Zarząd Powiatu w Sochaczewie

Nr postępowania: **IMZP.272.05.2022**

Dotyczy postępowania prowadzonego w trybie podstawowym bez przeprowadzania negocjacji treści złożonych ofert zgodnie z art. 275 ust. 1 na zadanie pod nazwą: „**Budowa budynku Warsztatów Terapii Zajęciowej i Nauki**”.

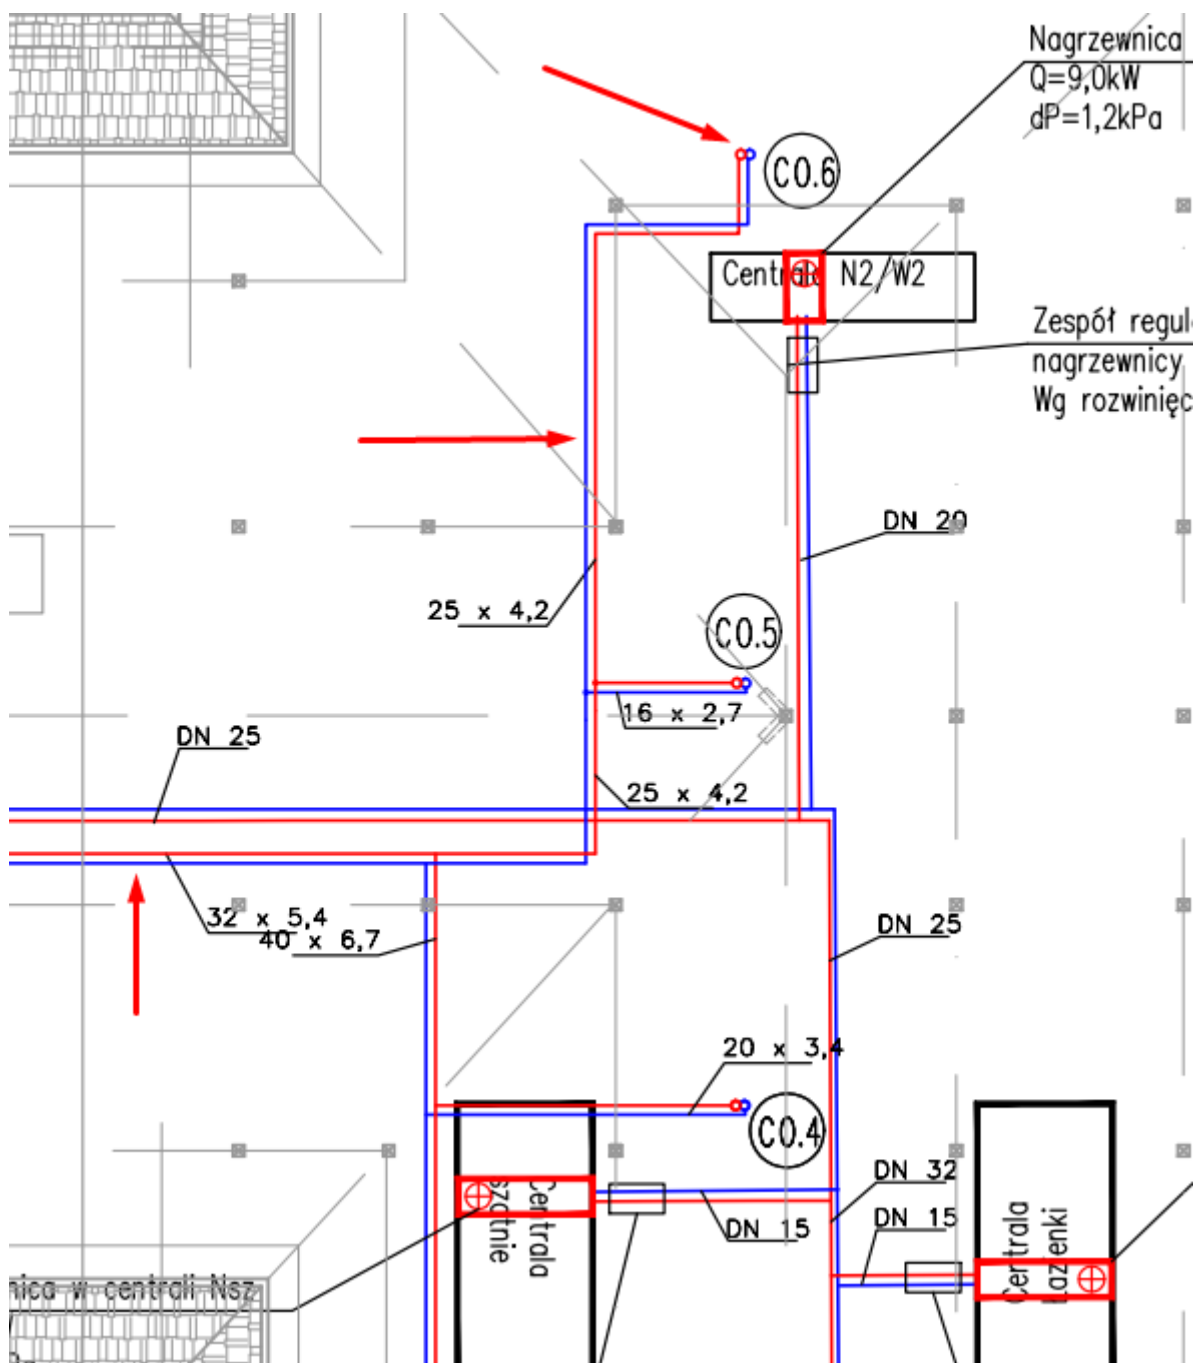
„Prosimy o informację w zakresie gramatury tynku cienkowarstwowego elewacyjnego.”

Tynk elewacyjny o gramaturze 1,5 mm.
